<都市景観アドバイザー制度を活用した事例>

1. 体育館 / 建築物の外壁等の色彩変更（令和3年度）

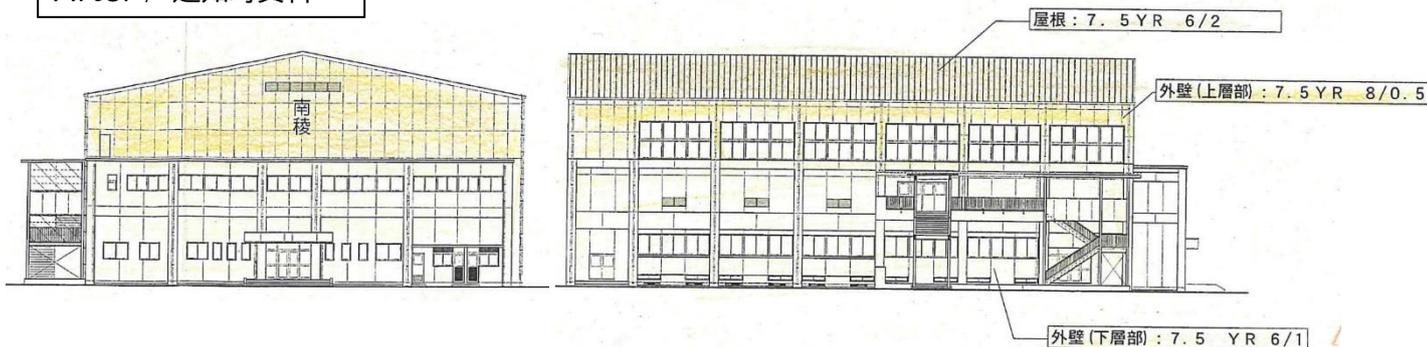
- ・外壁色彩: 単色 → 圧迫感を和らげるため、上下の塗分けを推奨
- ・屋根色彩: ライトグレー → 当初計画の色彩は明るい印象のため、暖色系・低明度の色彩を推奨
- ・校章色彩: → 色あせても目立ち過ぎない色彩を推奨
- ・その他: 鉄扉や外階段、渡り廊下等の色彩助言

- ・外壁色彩の上下塗分け、屋根色彩、校章色彩など多く色彩が変更

外壁上下塗分けや屋根、校章、鉄扉、渡り廊下など色彩に関する助言内容の多くが取り入れられました。色相が統一されたことにより、統一感ある落ち着いた色彩となりました。

○屋外広告物

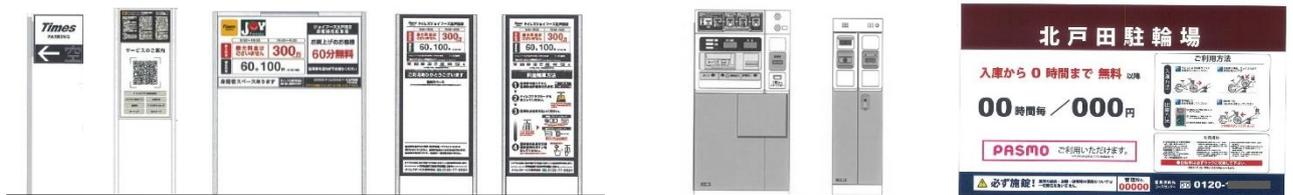
- ・良い点 : 北戸田駅周辺景観づくり推進地区の基準及び周辺の景観に配慮された計画となっている。
- ・助言 : 「色彩」・外壁上部のライン幅は、外壁目地位置を踏まえた幅に調整。
 ・駐車場看板文字(赤色)は「えんじ色」とすると、より落ち着いた色彩になる。
 「植栽」・ツツジ類は複数品種を植えることで開花時期が長くなり、より景観が豊かになる。

- ・色彩(ライン幅の調整、駐車場看板の文字色彩)、植栽(ツツジ種)が助言に伴い変更されました。

外壁や屋外広告物の色彩、植栽計画等において、周辺景観に配慮された落ち着いた計画となりました。

6. 公務員宿舎 / 建築物の外壁等の色彩変更 (令和4年度)

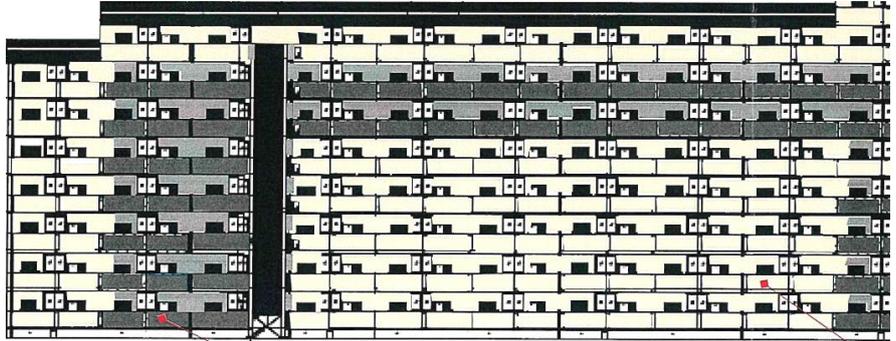
・現状のデザインを活かしつつ、全体の調和を踏まえた配色とし、柔らかい色彩でまとめることを推奨

落ち着いた、汚れも目立ちにくい色彩の提案

建物や周囲に馴染む色彩の提案

集会場: 附属施設として、宿舎と馴染む色彩の提案
 玄関扉: 内部インテリアにも考慮した色彩の提案

・外壁、外部階段、集会所の色彩について、助言に基づき変更

助言が反映された結果、色相が統一され、全体が調和した色彩となりました。
